**Avis
sur la centrale photovoltaïque au sol à Gensac-de-Boulogne
(Haute-Garonne)**

N°Saisine : 2024-012748

N°MRAe : 2024APO23

Avis émis le 11/03/2024

Figure 3: Mesures paysagères (extrait de l'étude d'impact)

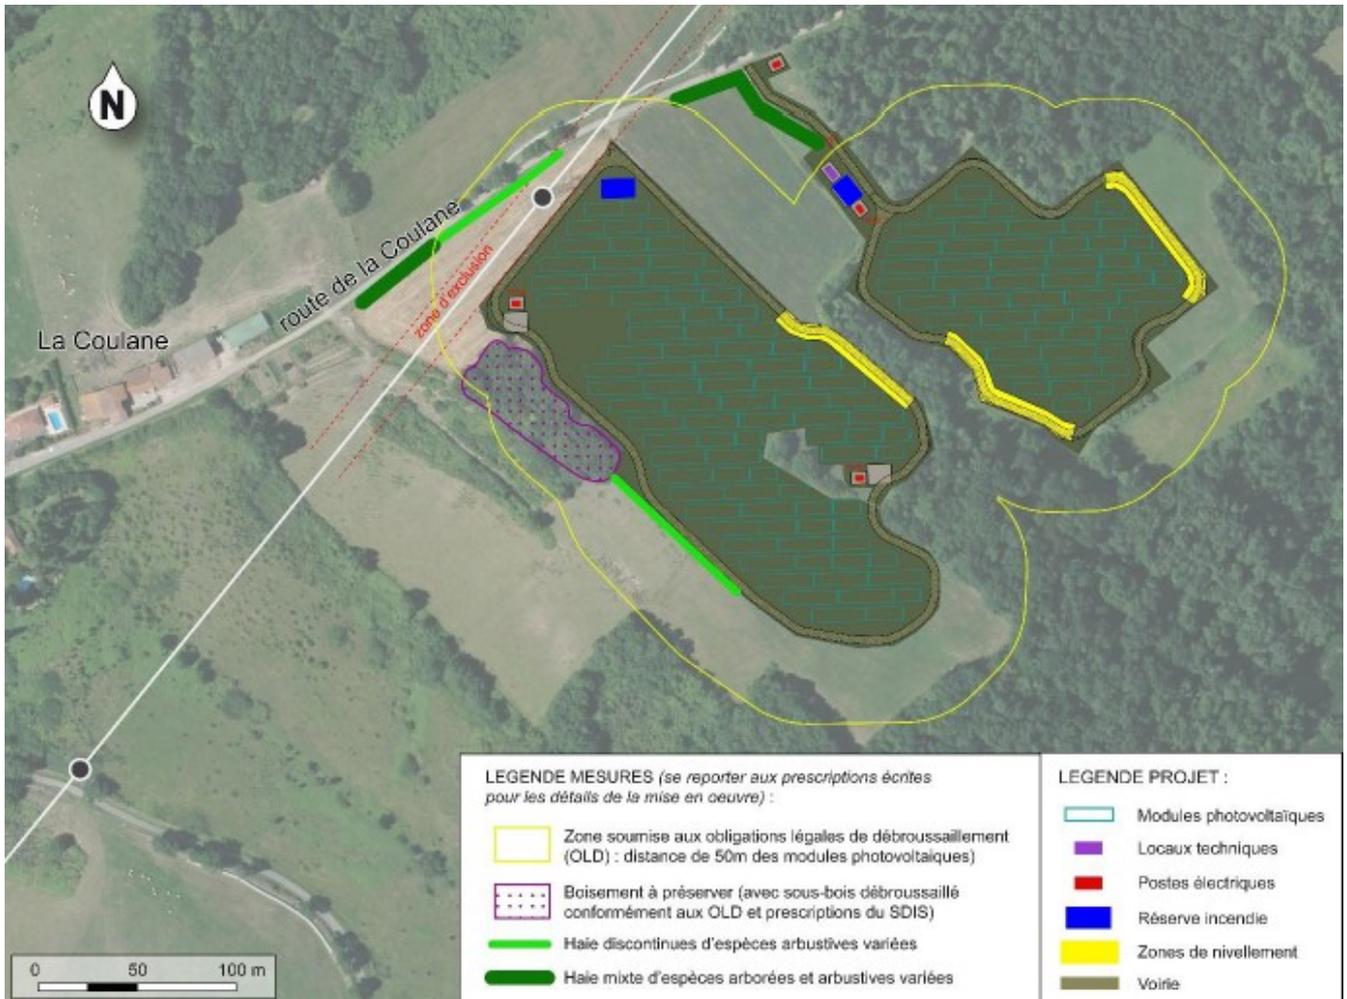
Une plantation de 300 mètres de haies et large de deux mètres est proposée avec un choix de type « arbustives discontinues » au niveau de l'emprise des zones à débroussailler (4 mètres de long puis intervalle de 2 mètres sans végétation) et « mixtes arbustives et arborées » donc continues sur le reste. Les plantations se feront en quinconce avec des essences locales, à l'automne ou au début du printemps. Une préparation du sol s'effectuera avant la plantation (décompactage, amendement organique, paillis biodégradable) et un suivi permettra de remplacer les sujets déperissants.

L'artificialisation d'un paysage naturel et agricole n'est pas prise en compte dans l'analyse. Cependant, au vu de la présence de la ligne électrique à haute tension artificialisant déjà en partie le paysage et les mesures de plan-

tation de haies permettant de limiter les perceptions visuelles du projet depuis la route et le hameau de Coulane à proximité, la MRAe considère qu'il n'y a pas d'impacts résiduels significatifs du projet sur le paysage.
